Soixante-sixième session

Rapport du Groupe de travail du bruit sur sa soixante-sixième session

Amendements au Règlement n° 51 adoptés (sur la base du document ECE/TRANS/WP.29/GRB/2017/6)

« Figure 2 : Diagramme de décision pour vérifier la nécessité d'un essai de conditionnement du système de silencieux »

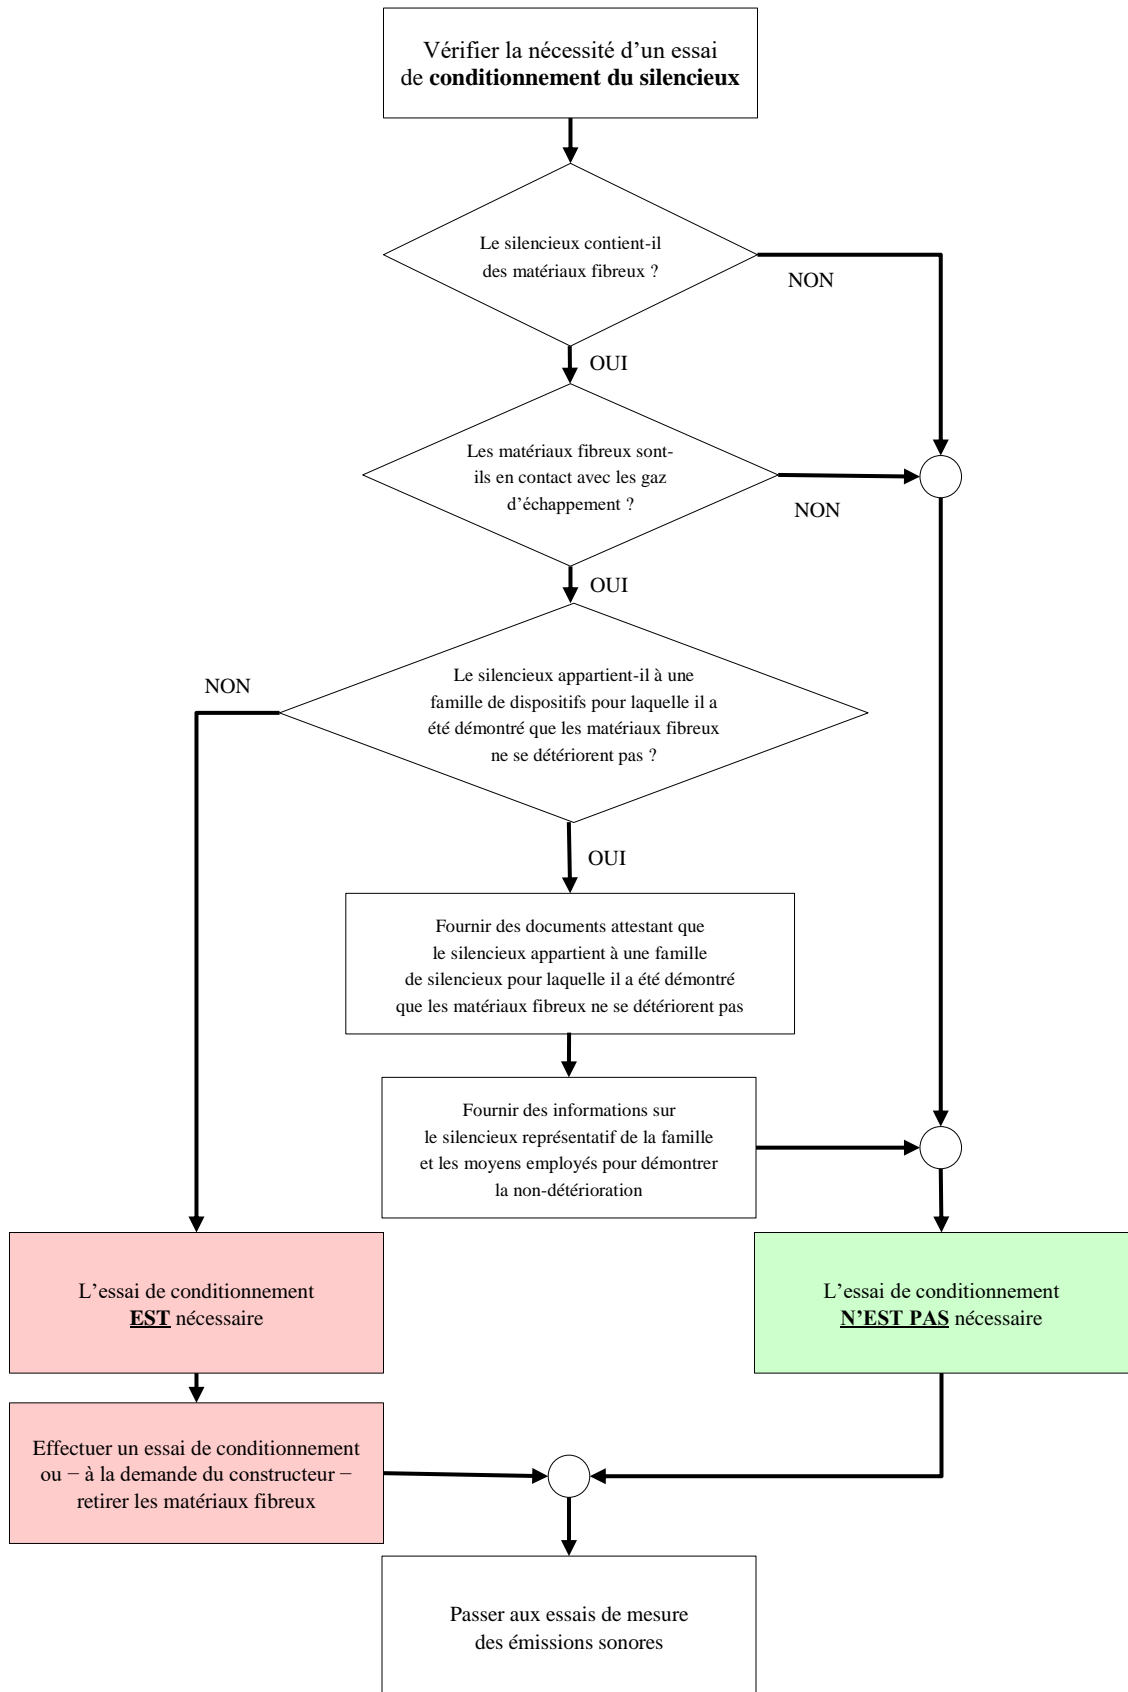
Sauf si l'une des conditions ci-dessus est remplie, le système de silencieux complet ou les éléments de celui-ci sont soumis à un conditionnement normalisé, sur l'une des trois installations et conformément aux méthodes décrites ci-dessous, **ou, à la demande du constructeur, en supprimant les matériaux fibreux du silencieux.** »

Appendice, ajouter un nouveau diagramme de décision libellé comme suit :
